Objet : SEM LEA – LES ENERGIES DE L'AIN
Centrale PV : Décharge Les Erruts
Dossier d'examen au cas par cas-2024-ARA-KKP-5368
Construction d'une centrale au sol sur le site d'une ancienne décharge à Ceyzérieu (01)
Demande de compléments

II. La surface totale clôturée du projet :

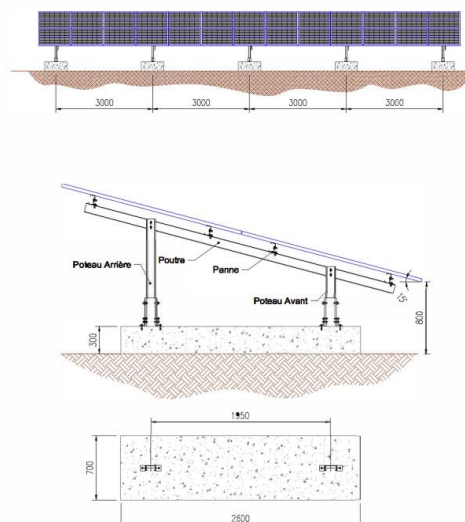
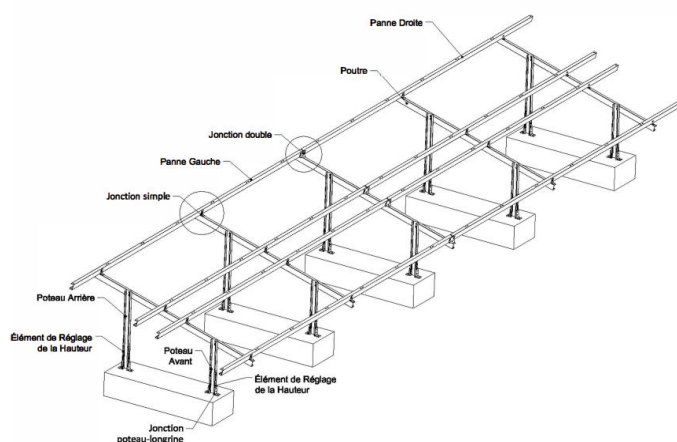
- « Calendrier des travaux en particulier permettant de réduire les impacts de la phase travaux sur la biodiversité ;
- La surface totale clôturée du projet ;
- Caractéristiques du parc (hauteur minimale et maximale sous panneaux, caractéristique des voies de circulation (matériaux utilisés, longueur), de la clôture (type et hauteur) et surface du poste de transformation ;
- Type d'entretien de végétation sous-panneaux envisagé ;
- Photomontages du projet depuis les lieux à enjeu avant et après mesures d'intégration, panneaux dans différentes positions, de préférence en l'absence de feuillage »

Le site, d'une surface de 28 000 m² environ, est déjà clôturé, en plus d'être largement bordé par une végétation dense qui en complique naturellement l'accès autrement que par le portail Nord. Le projet ne prévoit pas de révision du périmètre de clôture du site et, si des réparations interviennent, elles seront localisées sur les parties qui ne sont pas également ceinturées par la végétation.
